COMMISSION ROYALE DES MONUMENTS ET DES SITES
KONINKLIJKE COMMISSIE VOOR MONUMENTEN EN LANDSCHAPPEN

Réf. CRMS : GM/AH/JET40010_672_PU_JBMoyens_EspacePublic

Objet : JETTE. Rue Jean-Baptiste Moyens. Demande de permis d'urbanisme portant sur le réaménagement de l'espace public avec intégration d'un système d'infiltration et de temporisation d'eau.

Avis de la CRMS

Photos de l'espace public et projet de réaménagement joints à la demande

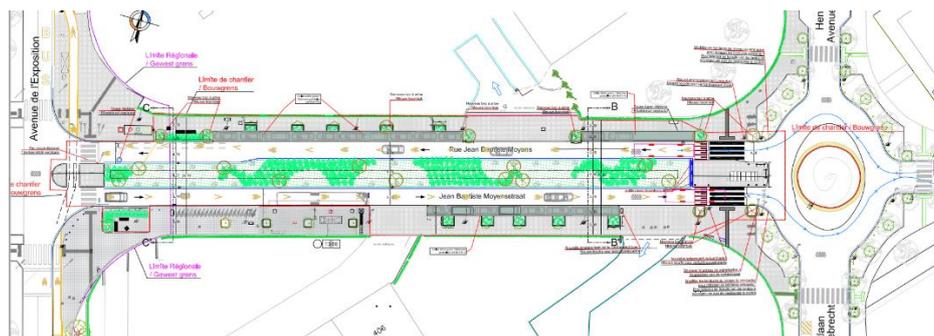
Bien que sans incidences patrimoniales directes sur le site classé situé à proximité, la CRMS ne souscrit pas à la disparition de la configuration existante de cet axe au profit d’un aménagement qui ne présenterait pas les mêmes qualités paysagères.

- présente un appauvrissement sur le plan paysager,
- paraît disproportionnée par rapport au gain écologique espéré,
- et qu’en outre, elle soulève des questions en termes de circulation (berme continue drainant la circulation vers l’avenue de l’Exposition) et de confort (implantation des zones de repos à proximité du carrefour peu adéquate),

la CRMS se prononce défavorablement sur la demande et propose de retravailler le projet d’espace public dans la continuité des aménagement existants, tout en apportant les améliorations ponctuelles qui se justifient.

Coupe perpendiculaire à la chaussée, jointe à la demande

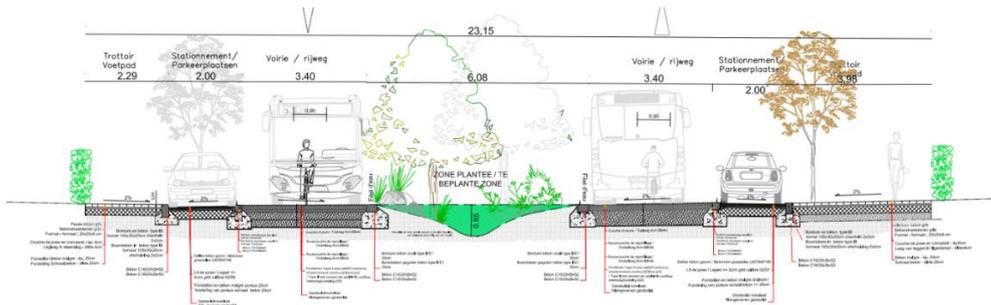
Sans mettre en cause les calculs et simulations hydrauliques fournis, la Commission craint aussi qu’au regard de l’évolution climatique, ni le réaménagement central, ni la création d’un ‘wadi’ n’aient les effets environnementaux et écologiques escomptés. En périodes de forte chaleur et sécheresse, de plus en plus fréquentes, les plantations basses et les essences d’arbres proposées, destinées aux milieux humides, auront peu de chances de survie. L’aménagement risque aussi de se dégrader rapidement puisque les arbres surplombent la chaussée (cause de dégradations), et les déchets et sels d’épandage (en hiver) sont dirigés vers le wadi aménagé de plain-pied avec la chaussée.
